# DODATEK č. 2 ke SMLOUVĚ O DÍLO

### „Poliklinika Pod Marjánkou – 3 ks ocelových lávek pro pěší“

## ZMĚNOVÝ LIST č. 2

## ZMĚNOVÝ LIST č. 4

<b>VZORKOVACÍ PROTOKOL</b>	<b>POŘADOVÉ Č. 07</b>
----------------------------	-----------------------

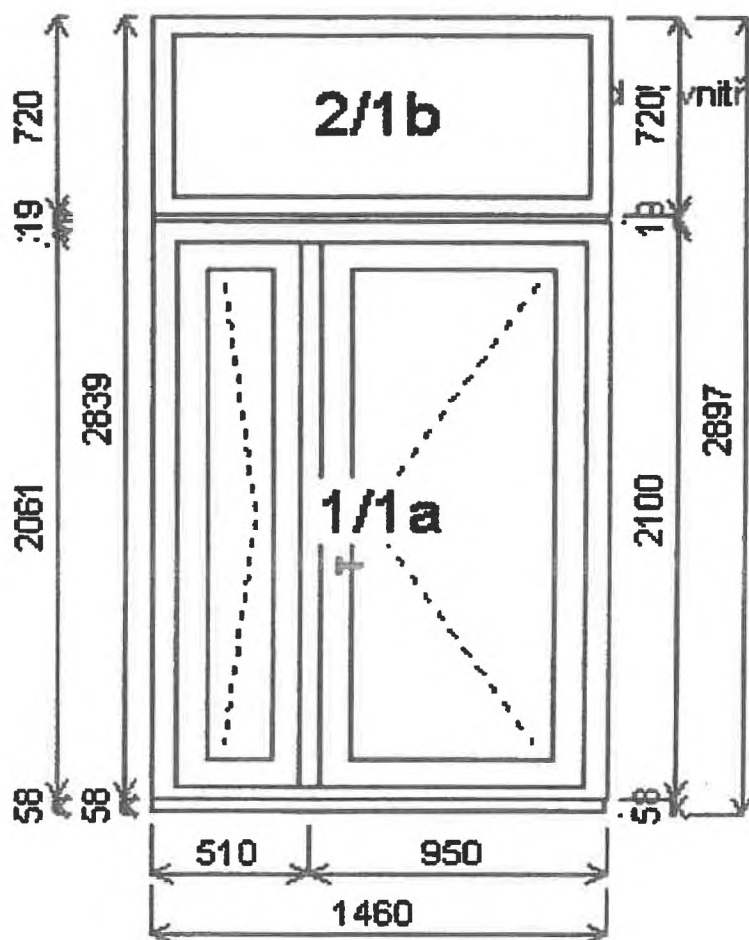
<b>Předmět odsouhlasení:</b>	Vchodové dveře dvoukřídlé s nadsvětlíkem
<b>Produkt:</b>	Plastové vnější dveře, systém GEALAN S 8000 IQ - třída A
<b>Výrobce, dodavatel:</b>	BOHEMIA OKNO a.s., Smetanova 841, 755 01 Vsetín
<b>Rozměry:</b>	1 460 x 2839 mm
<b>Rám:</b>	74/74 mm
<b>Složení sestavy dveří:</b>	Aktivní křídlo LEVÉ otevíravé směrem ven Pasivní křídlo PRAVÉ otevíravé směrem ven Nadsvětlík fixní
<b>Čistý průchod aktivního křídla:</b>	860 x 2010 mm
<b>Čistý průchod obou křídel:</b>	1320 x 2010 mm
<b>Panikové kování:</b>	Klika-koule na aktivním křídle dle ČSN EN 179
<b>Sklo:</b>	TN4-14TGI-RAL9016+A-FC4-14T GI-RAL9016+A-TN4 TopN trojsklo u=0. 6-plastový TGI RAL9016+A-Float 4 mm-plastový TGI RAL9016-TopN trojsklo u=0.6+A
<b>Barva profilů (exteriér/interiér):</b>	bílá standart / bílá standart
<b>Práh:</b>	hliníkový, nízký
<b>Štulp:</b>	64 mm
<b>Barva těsnění:</b>	černá
<b>Kování:</b>	VD45 spod.kř.GU Security Automatic VD45 vrch.kř.GU Security/Automatic

<b>Výška kliky:</b>	Od okraje křídla B:1041
<b>Poznámka:</b>	Předmětná vchodové dveře nahradí betonové dveře. Změna otevírací směry (z ven. na vnitřní) je navržena z důvodu možnosti využití (a šпоры) v rámci celkové rekonstrukce objektu. Po dobu realizace stavby bude zachováno projektovaně navržené provedení protipožární izolace v horních i dolních oken. Tato změna nemá vliv na cenu dveří dle souhrnného rozpočtu

Odsouhlaseno, nebo připomínkováno	Připomínky:	Datum:	Podpis:
Generální projektant:	viz poznámka	16.03.2022	[redacted]
Technický dozor stavebníka:	BEZ PŘÍPOHÍNEK	16.3.2022	[redacted]
Objednatel / stavebník:	BEZ PŘÍPOHÍNEK	16.3.2022	[redacted]
			[redacted]
